Révision du Plan de Prévention des Risques Naturels prévisibles d'inondation

Val de TOURS – Val de LUYNES

Bilan de la concertation
sur le dossier de cartographie de l'aléa

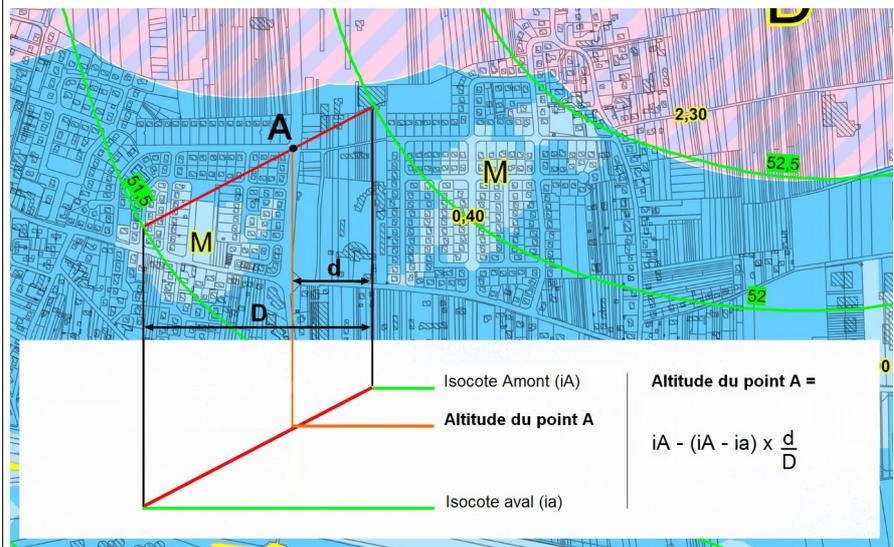
Densifier les isocotes car elles sont parfois éloignées, ce qui peut rendre difficile la détermination de la valeur des PHEC en un point considéré. Faire écrire une règle claire d'interpolation.

- Les lignes isocotes sont plus nombreuses que dans le PPRi Val de Tours – Val de Luynes approuvé en 2001. Il est à noter que l'écart altimétrique entre chaque isocote dans le val endigué est compris entre 0,00 et 0,50 mètre, ce qui permet d'obtenir un bon degré de précision. Le rajout de lignes sera apprécié en fonction des données disponibles et de la configuration du secteur, sans pour autant que des lignes isocotes soient intercalées entre deux isocotes amont et aval de même hauteur d'eau.

- Exemple de règle d'interpolation qui pourrait être proposée:

Les isocotes et les points cotés permettent de déterminer une altitude des PHEC par approximation, la pente étant localement supposée uniforme.

Il convient d'abord de déterminer l'altitude des isocotes qui encadrent le point A dans l'exemple ci-dessous.

La différence d'altitude de la ligne d'eau entre le point A et les isocotes qui l'encadrent est proportionnelle à la distance qui le sépare de ces mêmes isocotes.

Dans la démonstration ci-dessus :

iA = Isohète amont = 52 m NGF
 ia = Isohète aval = 51,50 m NGF
 d = 175 m
 D = 500 m

$$52 - (52 - 51,50) \times \frac{175}{500} = 51,825 \text{ arrondi à } 51,83$$

QUARTIER DES 2 LIONS

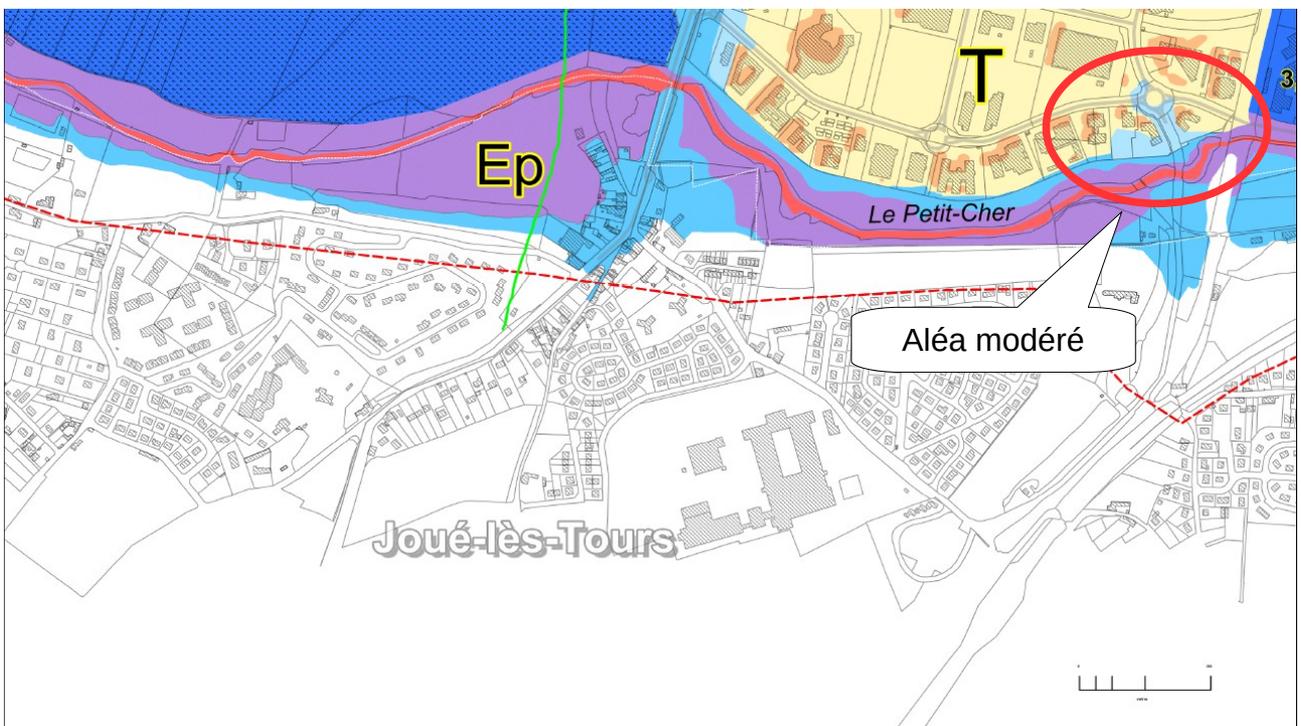
Quartier des 2 Lions, en rive gauche du Cher, une représentation de zone d'aléas 'modéré' en 'fort' est portée. Il s'agit de zone remblayée dans les années 1990 qui devrait être représentée comme telle.

En partie sud-est du quartier des 2 lions, la carte d'aléa indique une zone d'aléa fort en limite du tertre. Les cotes altimétriques valent de 49.10.m à 49,90 m et serait à représenter comme un aléa modéré.

- Les relevés terrestres ont permis de déterminer la limite de la zone inondable sur la rive gauche du Cher au niveau des remblais du quartier des Deux-Lions. Lorsque les remblais présentent une pente importante, l'aléa modéré se retrouve sur une petite largeur, de quelques mètres tout au plus. Dans ce cas, l'aléa modéré a été fusionné avec l'aléa fort pour une meilleure lisibilité.

Conformément aux cotes altimétriques et au niveau des PHEC, un aléa modéré sera appliqué sur le secteur

Tertres de Tours et du Cher

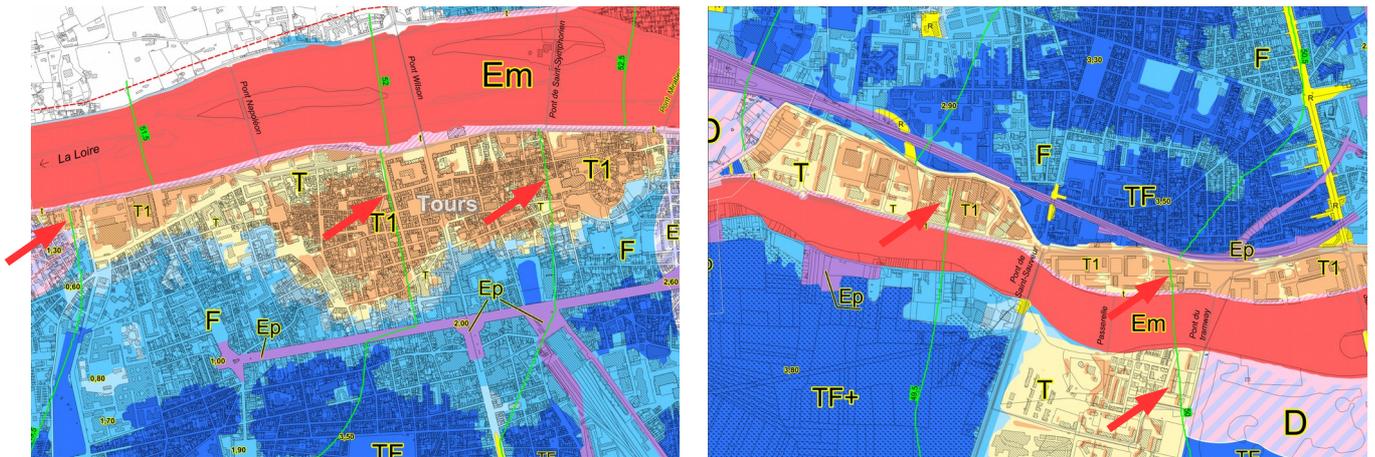
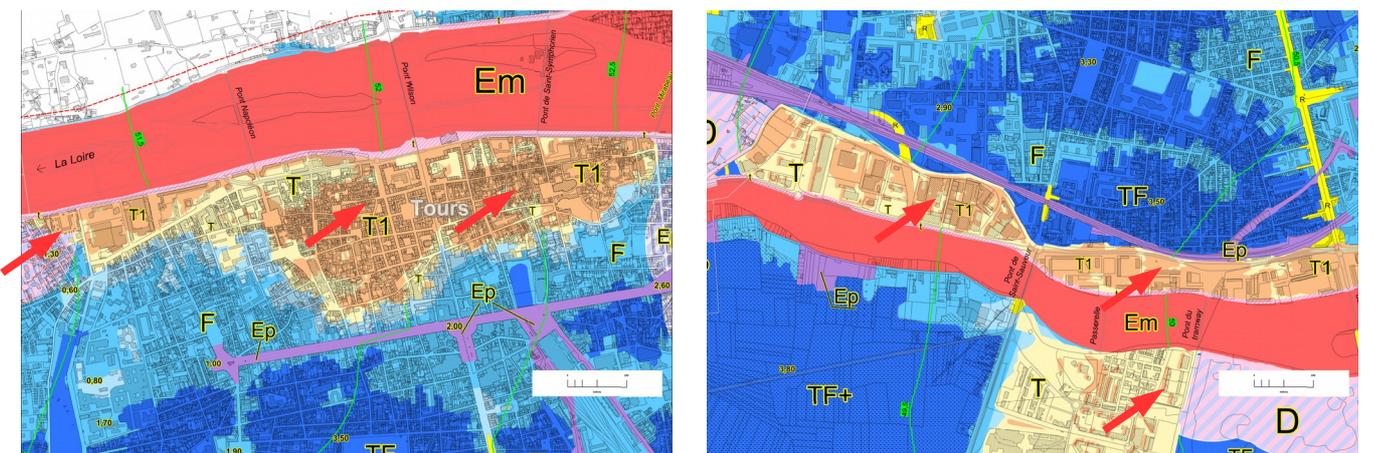
Quel est l'intérêt de représenter des isocotes en travers des tertres ?

Les lignes isocotes seront supprimées sur les tertres.

Suppression des isocotes (Hauteurs des plus hautes eaux connues identifiées par des lignes vertes) au niveau des tertres

Représentation des remblais de l'A10

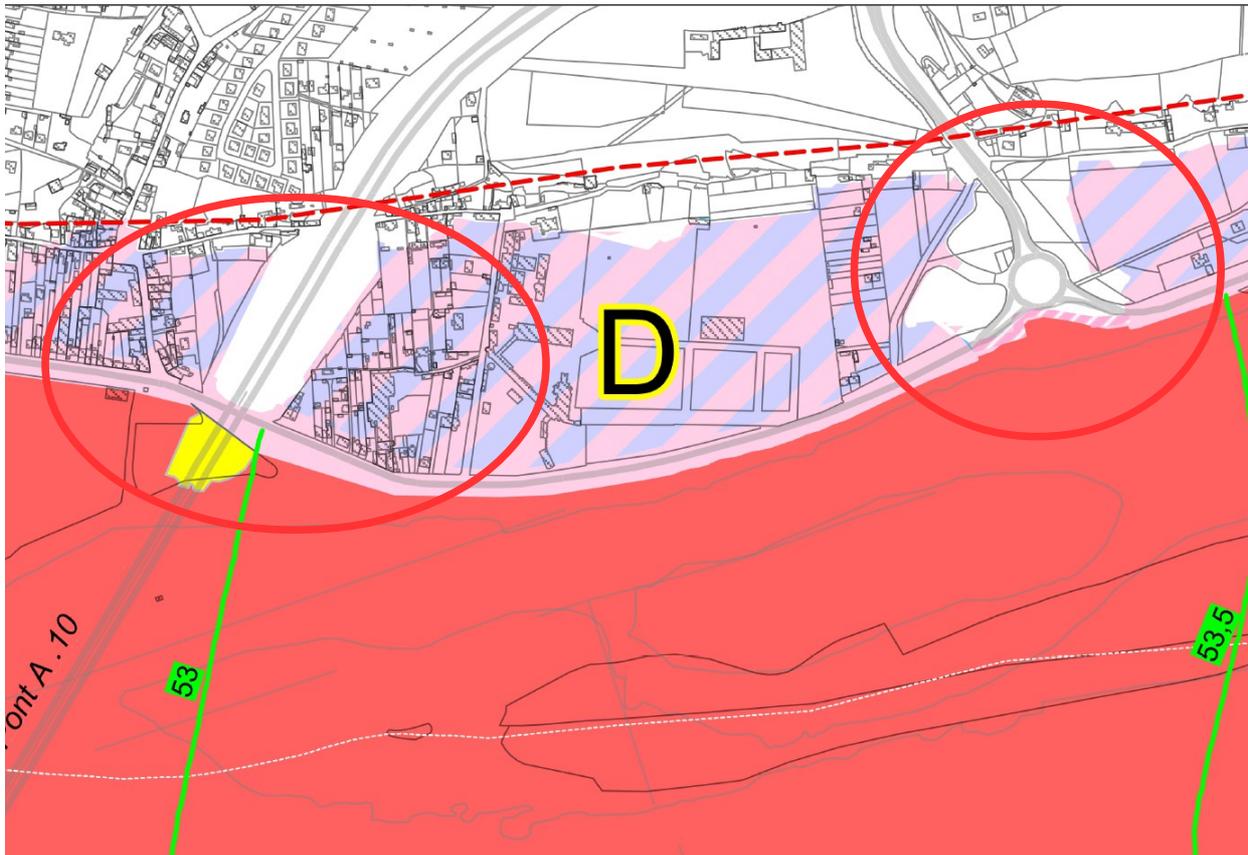
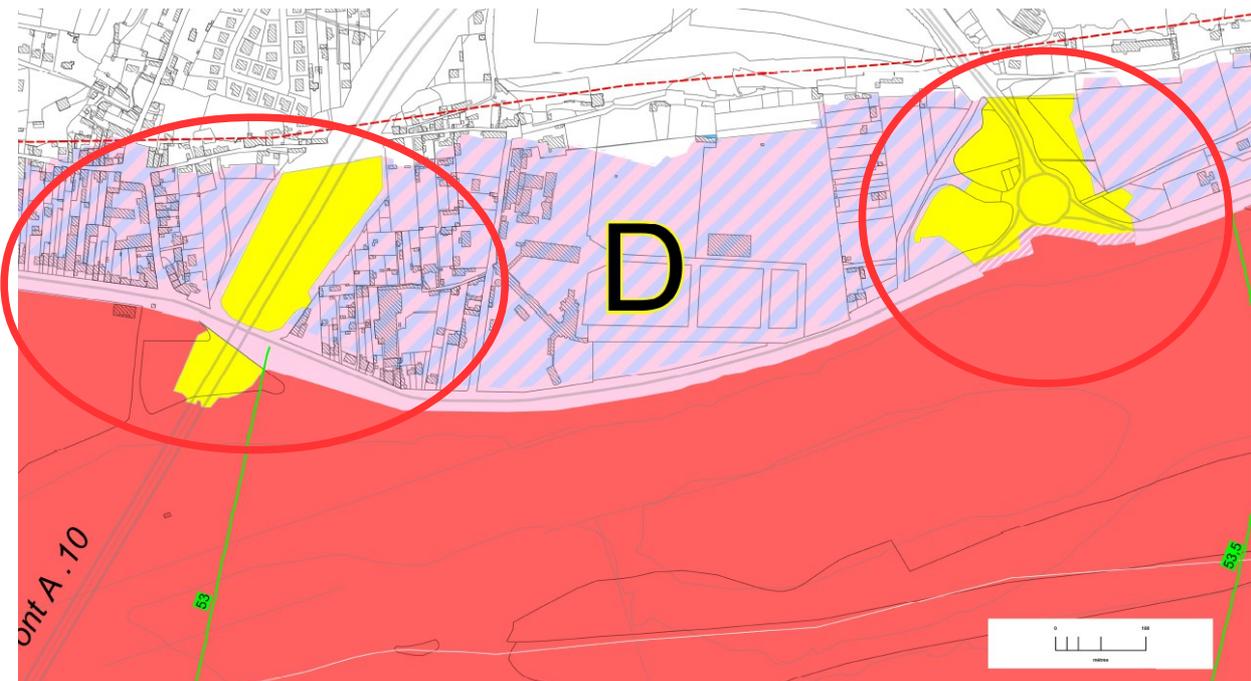
En rive droite de la Loire, le remblai de l'A10 et le remblai du giratoire Jean le Reste ne sont pas représentés comme tels.

- Ces deux remarques seront prises en compte et les zones hors d'eau isolées ou linéaires (Voir légende des cartes des aléas) seront représentées.
